参考3

君津環境整備センター第IV期増設事業に係る環境影響評価方法書
委員から寄せられた質疑・意見に対する事業者の見解

令和7年6月20日委員会資料
新井総合施設株式会社

◆処分場に万一事故があればどう対処するのか

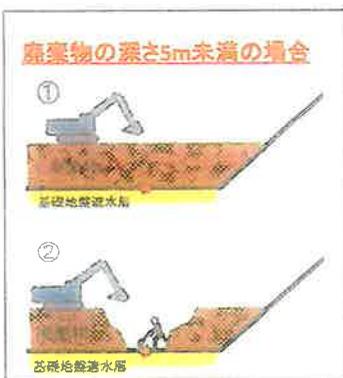
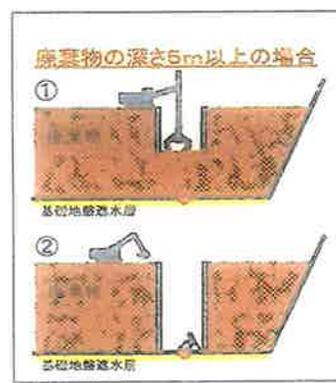
No.	関連ページ	項目	細目	質疑・意見の概要	事業者の見解
12	2-24	2-3対象事業の内容	4. 施設計画 (3)遮水工 ウ. 保有水の漏水を検知する方法及び検知した場合の対策	(2月21日現地調査での質疑・意見) 保有水の漏水を実際に検知した場合、どういった対策を講じるのか。例えば、漏水箇所が地下10mの場所であった場合、復旧対応は可能であるのか。	(2月21日現地調査での回答) 説明できる書類が手元がないため、後日、漏水検知システムで検知した場合の対応、地下水ピットで検知した場合の対応、モニタリング井戸で検知した場合の対応について説明いたします。 (3月12日委員会での回答) 保有水の漏水を検知する方法は、遮水工の漏水検知システムによる保有水漏洩を防ぐためのモニタリング、地下水集水ピット（地下水集排水管）における地下水の水質チェック、地下水モニタリング井戸における地下水の水質チェックの3つの方法で対応しております。 遮水工の漏水検知システムは、底面部及び法面部遮水工の破損により水処理前の保有水が処分場外へ漏洩することを防ぐために、遮水シートが破損した段階で保有水の漏水を検知するとともに、万が一、地下水集水ピット又はモニタリング井戸の地下水の水質チェックで異常が認められた場合にも、遮水工の破損の有無を確認し或いは破損箇所を特定するためのシステムです。なお、遮水工の漏水検知システム自体は法令上その設置が義務づけられているものではなく、安全対策強化のために、採用しているものです。 遮水工の漏水検知システムによって漏水が確認された場合には、漏水箇所、すなわち遮水シートの破損箇所を特定して廃棄物を掘り起こし、破損の状況に応じて破損箇所を修復します。

No.	関連ページ	項目	細目	質疑・意見の概要	事業者の見解
					例えば、遮水工の異常により、漏水が地下10mの場所で起こった場合の復旧対応ですが、ライナープレート工法等により廃棄物を排除後に遮水シートを補修します。（別添3「処分場に万一事故があればどう対処するのか」参照）
13	2-24	2-3対象事業の内容	4. 施設計画 (3)遮水工 ウ. 保有水の漏水を検知する方法及び検知した場合の対策	(4月18日委員会での質疑・意見) 当事業は最終処分場の増設計画であることから、環境への負荷のリスクがある前提で計画がなされていることは理解できる。 遮水シートの性能上の限界や技術上の限界があることを踏まえて、リスクマネジメントをどのように考えるか事業者の考えを聞きたい。	(4月18日委員会での回答) 漏水対策として「遮水シート」、さらに「地下水集水ピット」や「モニタリング井戸」といった監視対策の充実があげられます。 また、漏水検知システムで異常が検知された場合の工事（復旧工事）方法についても示しております（別添3）。 さらに、埋立終了後から廃止までの期間の水処理施設の維持費を確立するため、維持管理積立金という制度を備えております。
14	2-32	2-3対象事業の内容	図2-3-6.11浸出水処理の基本フロー	(3月12日委員会での質疑・意見) 排水処理のフローに活性炭吸着設備があり、定期的に交換していると思われるが、ダイオキシン等が含まれていると思われるため、処理方法を教えてほしい。 ダイオキシン類等が含まれていても再生利用ができるのか。	(3月12日委員会での回答) 活性炭のメーカーが定期的に交換しており、使用済みの活性炭についてはメーカーから一部再生利用していると伺っています。事業所内に使用済みの活性炭を保管するといったことはありません。
15	3-7 3-22	3-1-2大気質の状況 3-1-4水質の状況	表3-1-2.4大気質の状況（光化学オキシダント） 表3-1-4.1(2)水質の状況	(3月12日委員会での質疑・意見) 地域の概況で光化学オキシダント、BOD、SS、大腸菌数が基準を超過しているが本施設の影響なのか。今後、施設が増設されたときにこの影響はどうなっていくのか。	(3月12日委員会での回答) 光化学オキシダントは千葉県内で基準を満たしている場所はないので、本事業の影響と言うよりは、工場や自動車排ガス（窒素酸化物）の広域的な影響と考えています。また、水質の、BOD、SS、大腸菌については、処分場からの影響はゼロであるとは言えないが、排水基準を満足した排水を放流していることや、Ⅲ期

特定した漏水箇所の補修・修復の対応を行います。

- ・重機を使用し廃棄物を排除後に補修し修復する
- ・シート付近は人力で慎重に掘削する

- ・ライナープレート工法等により廃棄物を排除後に補修し修復する
- ・シート付近は人力で慎重に掘削する

[遮水シートの設置状況]

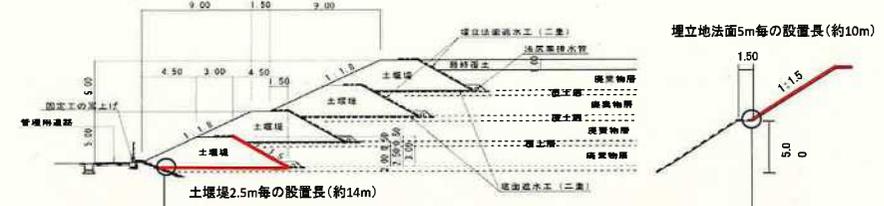
No.	関連ページ	項目	細目	質疑・意見の概要	事業者の見解
10	2-24	2-3対象事業の内容	4. 施設計画 (3)遮水工 イ. 遮水構造	<p>(4月18日委員会での質疑・意見)</p> <p>遮水シートは現状の技術において、最高のものを使っていると思う。</p> <p>新たな観点であるが、遮水シートの耐久性について2点質問したい。</p> <p>まず、荷重による損傷に関する試験はどうなっているか。</p> <p>次に、当該地域は日本アルプス並みの隆起地域（徐々に隆起するのではなく、地震時に一気に隆起する地域）であり、関東大震災の際に近傍で1m程度の隆起や沈降が確認されている。</p> <p>このような突発的な地殻変動に対して、「ひずみ」或いは「せん断」等の影響でシートが破損するといった可能性はないか。</p> <p>遮水シートについては、非常に長い期間保つ必要があるため、荷重や地殻変動の影響について、何か考えはあるか。</p>	<p>(4月18日委員会での回答)</p> <p>突発的な条件について対応する試験はありませんが、「伸び率」及び「引張強さ」に関する試験を実施しており、資料5（別添2）に試験成績書を添付しています。資料より、シートの「伸び」に対する耐久については十分であると判断しております。</p> <p>荷重については、処分場の特性上、シートの上に廃棄物が載り、下に荷重がかかるので、引張強さに関する試験で対応できていると考えております。</p> <p>(4月18日委員会後の追加回答)</p> <p>突発的な地殻変動等に対するシートの耐久性については、対応する試験方法等データの集積に努めます。</p> <p>地震時における遮水シートの断裂については、廃棄物処理法に基づくⅢ期埋立地設置許可の際、別添5のとおり説明し、以下①～③の検討を行いました。Ⅳ期の審査においても同様の検討を行う予定です。また、遮水シートはⅢ期同様に三ツ星ベルト製を使用する予定です。</p> <p>①地震時の変位量と伸び率の比較</p> <p>基盤面から法肩部の水平方向の変位量は、遮水シートの設置長の伸び率の範囲内で対応可能と考えます。</p> <p>②施工時の工夫</p> <p>地震時の変位量は、施工時に持たせた遮水シートのたわみでも許容します。</p> <p>③地震時の被害報告</p> <p>兵庫県南部地震及び東日本大震災において、全国の処分場から亀裂等異常の報告はありませんでした。</p>

- ・基盤面から法肩部の水平方向の変位量は遮水シートの設置長の伸び率の範囲で対応可能と考えます。
- ・地震時の変位量は施工時に持たせた遮水シートのたわみによっても許容します。
- ・地震時の遮水シートの被害報告もありません。
- このことから、地震動による遮水シートの変位による断裂等が発生する恐れはないと考えます。

土堰堤法面	埋立地法面
応答解析による最大水平変位量	約0.4m	約0.24m
最大となる箇所	法肩部(埋立頂部)	埋立地法面中段部
遮水シートの設置長	約14m	約10m
遮水シートが負担する伸び率	103%	102%

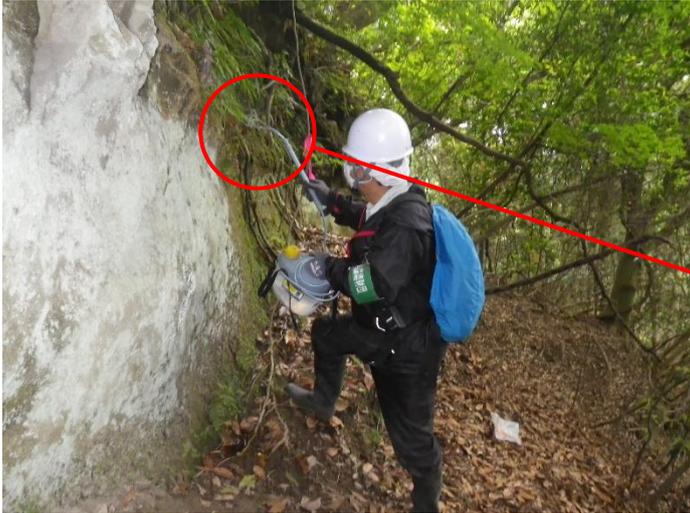
No.	関連ページ	項目	細目	質疑・意見の概要	事業者の見解
					<p>(4月18日委員会後の追加回答)</p> <p>崖地等（急傾斜地）に移植した種はツクシショウジョウバカマのみです。</p> <p>ツクシショウジョウバカマは、千葉県内では湿った崖地を中心に生育しております。背丈の低い本種を平坦地に移植した場合、他の植物による被圧や落葉の堆積、哺乳類による踏み荒らしにより生育が阻害されるおそれがあるため、自生環境に沿った地点を選定しております。</p> <p>別添6に示す移植手法を実施しており、通常の降雨等では移植基盤が流出しないような対策を講じております。土壌の流出や移動が激しい環境であるため、移植地内での移植箇所を横方向に広く分散することで、消失リスクの分散を図っております。</p>
37	5-76	5-2-10植物	図5-2-10.1植物調査地域・主要な踏査ルート位置図	<p>(4月18日委員会での質疑・意見)</p> <p>環境保全措置は結果を求めるものであり、移植して終わりではなく、活着率を上げるといったことに着目して効果的な移植手法を実現してほしい。</p>	<p>(4月18日委員会後の追加回答)</p> <p>移植による環境保全措置の考え方として、調査地域及び周辺部における個体群維持の観点で考えております。このため、移植種の現存率の多寡で成否を判断せず、活着後、いかに周辺個体群の維持に貢献できたかが重要であると考えています。</p> <p>移植による環境保全措置については、現存率が低い移植種についても、活着から消失までの間に開花・結実が確認されている場合は、種子が周囲へ散布されたものと考えられることから、移植種の周辺個体群の維持に寄与し、重要な種に与える影響を低減する効果があったものと考えています。なお、移植対象種のうちミヤマキケマンは越年草ですが、消失した後に再び、移植地内に発芽個体が確認されています。</p> <p>Ⅳ期事業では、Ⅲ期までの移植方法や監視結果等を</p>

状況写真	備考
	<p>移植元（掘り取り状況）</p> <p>移植ゴテを用い、移植対象種の根を傷つけないよう、細心の注意を払いながら掘り取りを行った。</p>
	<p>移植元（移植先への運搬）</p> <p>土がついたまま移植することで、根が傷つくリスクを軽減するとともに、移植種が移植先での環境に順応しやすいよう配慮した。</p>
	<p>移植先（移植風景 1）</p> <p>崖地の窪みに根を植え込み、ガンタッカー（コの字型の釘を打ち込む工具）で根を直接固定した。その際、根が露出しないよう、泥や苔類を乗せてから固定した。</p>

状況写真	備考
	<p>移植先（移植風景 2）</p> <p>移植直後の根の乾燥を防ぐため、水を掛けた。</p> <p>なお、移植地には湿った壁面を選定しており、移植後の水やりは不要である。</p> 
	<p>移植先（遠景）</p> <p>崖地等（急傾斜地）に移植した種はツクシショウジョウバカマのみである。</p> <p>背丈の低い本種を平坦地に移植した場合、他の植物による被圧や落葉の堆積、哺乳類による踏み荒らしにより生育が阻害されるおそれがあるため、自生環境に沿った地点を選定した。</p> <p>また、崖地等（急傾斜地）は、土壌の流出や移動が激しい環境であるため、移植地の複数地点設置や移植地内での移植箇所を横方向に広く分散することで、消失リスクの分散を図った。</p>
	<p>移植先（近景）</p> <p>ガンタッカーを用い、崖地の窪みに根を直接固定する手法で移植を実施することで、通常の降雨等では移植基盤が流出しないような対策を講じている。</p>
